监 理 通 知 单

工程名称：南京熊猫现代服务业光伏发电 1.54MWP 子项目

编号：GFDZJBM08-11

事由：关于 E01、E02、E04-E07 楼面防雷接地热镀锌扁钢（50x5mm）质量问题。

附：质量问题图片

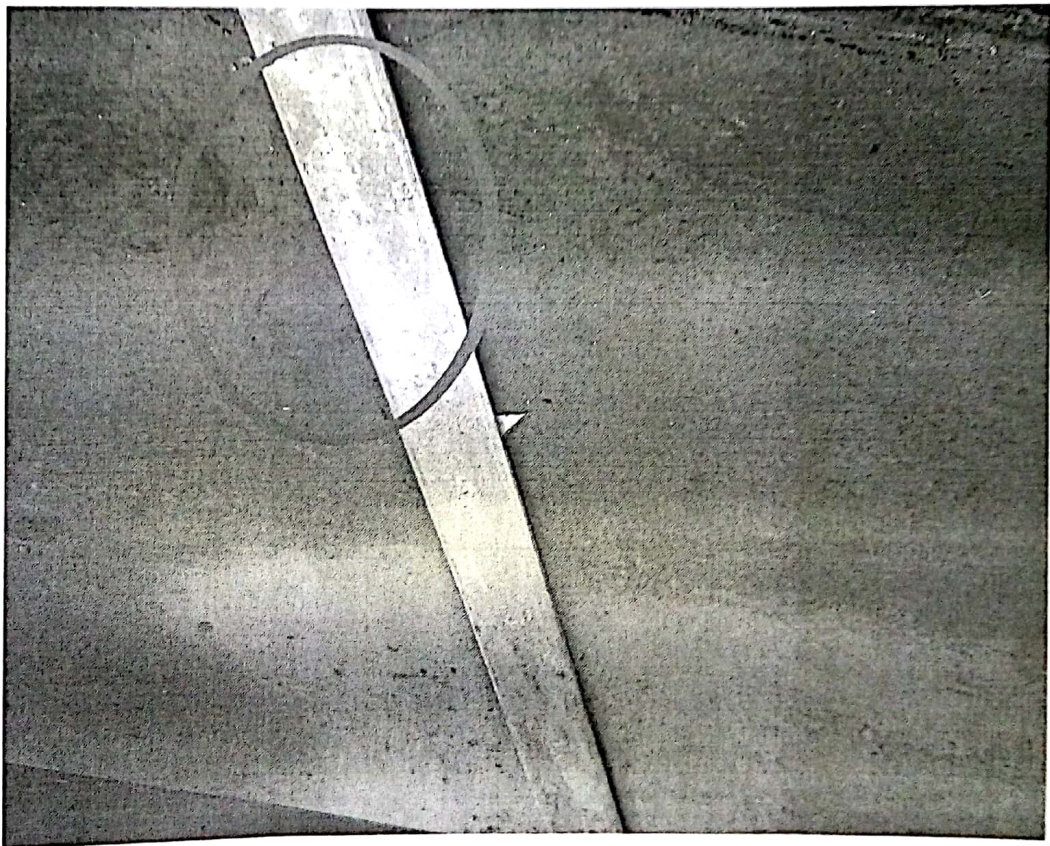
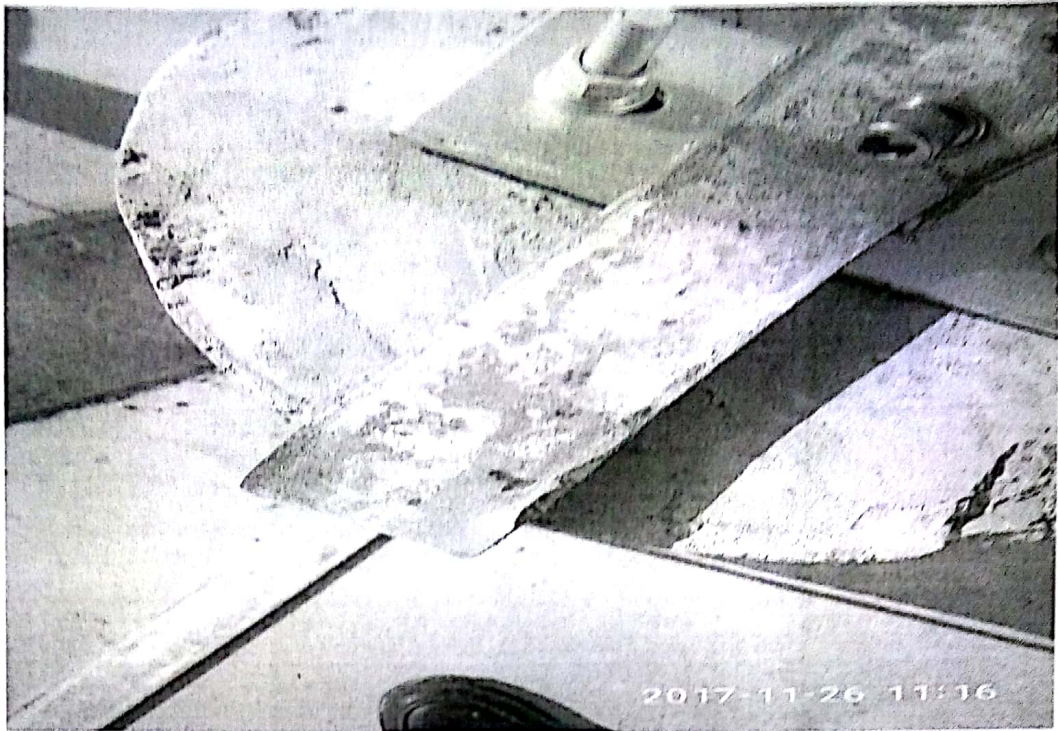
- 1、楼面热镀锌接地扁钢严重腐蚀、氧化。
- 2、普遍存在漏镀、裂皮现象。
- 3、不符合设计要求以及国家标准（GB/T1392-2002）

楼面光伏区镀锌扁钢部分有毛锈

- 1、本批热镀锌接地扁钢禁止使用。
- 2、对已安装完成的进行拆卸处理。
- 3、严格按设计要求及国家标准进行安装施工。
